**Avis sur le projet de construction
d'une centrale photovoltaïque au sol
au lieu-dit Val Varinot à Chaumont (52),
porté par la SAS URBA 343**

n°MRAe 2022APGE87

Nom du pétitionnaire	SAS URBA 343, filiale d'URBASOLAR
Commune	Chaumont
Département	Haute-Marne (52)
Objet de la demande	Construction d'une centrale photovoltaïque au sol
Date de saisine de l'Autorité Environnementale	31/05/22

Plan du projet

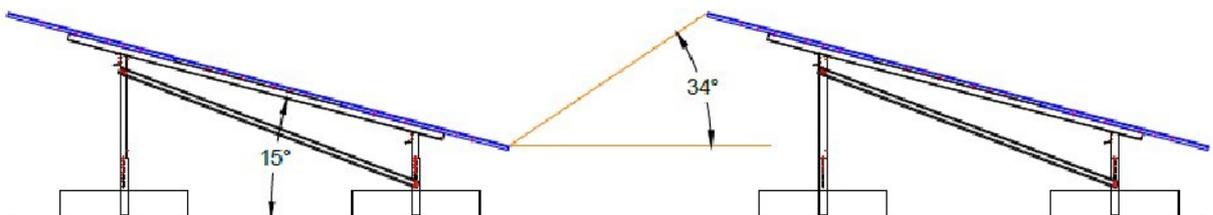
Les tables de modules photovoltaïques seront fixées au sol par des pieux battus ou des longrines en fonction de la nature des sols. Les modules photovoltaïques seront à 80 cm au-dessus du sol.

L'Ae s'est interrogée sur le système de fondation des panneaux, notamment sur la solution « pieux » qui pourrait être de nature à remobiliser les polluants contenus dans les sols. Ce point est abordé au paragraphe 3.3. ci-après.

sous les pistes. Le plan de gestion indique que l'installation de pieux battus est possible dans des préforages remplis de sable compacté (les pieux ne seront donc pas au contact des terres polluées), ce qui répond à l'interrogation précédente de l'Ae.
